改善箇所説明図

基準不適合発生箇所

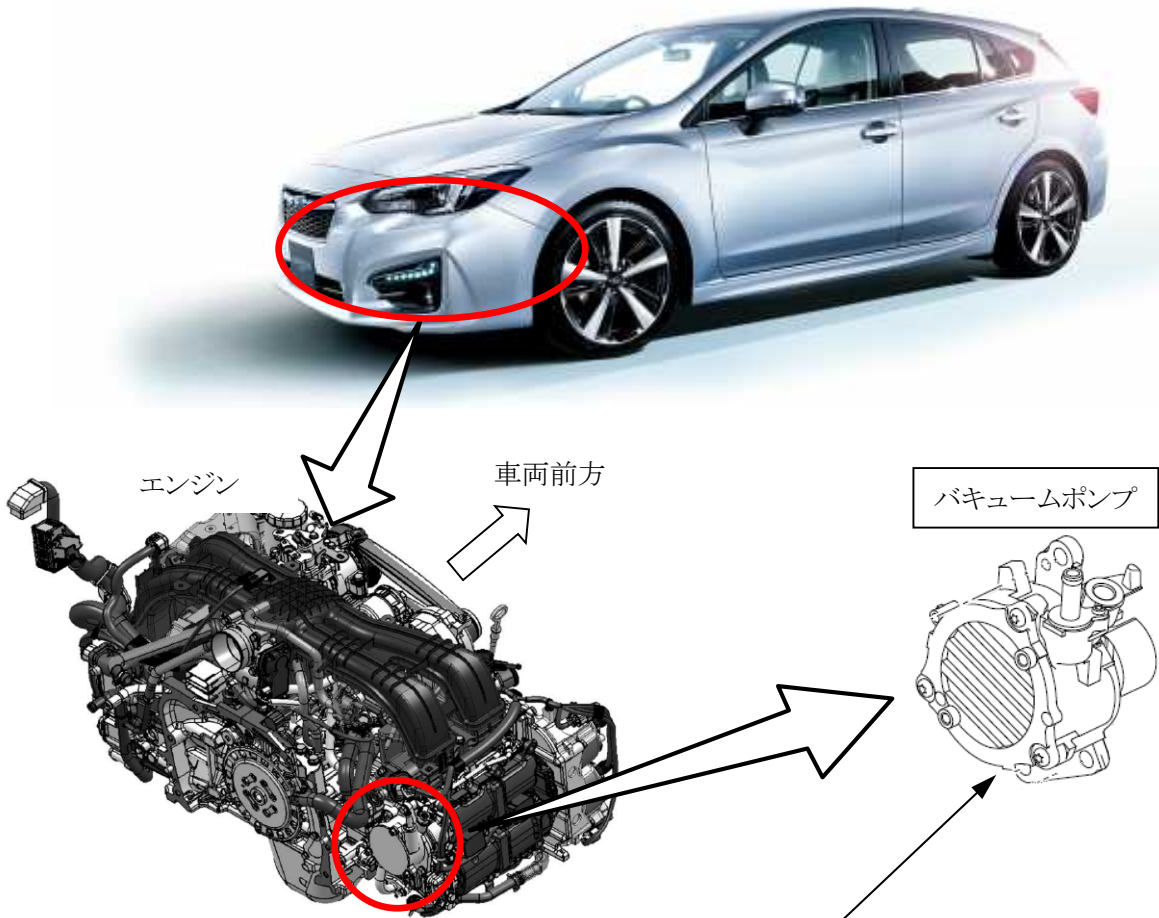
制動倍力装置のバキュームポンプにおいて、当該ポンプの製造が不適切なため、ポンプ内部に異物が残留しているものがある。そのため、異物により潤滑用油路が塞がれると、潤滑不良となりポンプ内部が破損し、負圧補助機能が失われ、高地等でブレーキを掛ける際、通常の踏力ではブレーキの効きが悪くなるおそれがある。また、ポンプ内部で破損した部品がエンジン内部に入り、エンジンが損傷するおそれがある。

全車両、バキュームポンプの製造番号を確認し、該当するものは良品と交換する。

車台番号打刻の1桁目上側に黄色ペイントを塗布する。
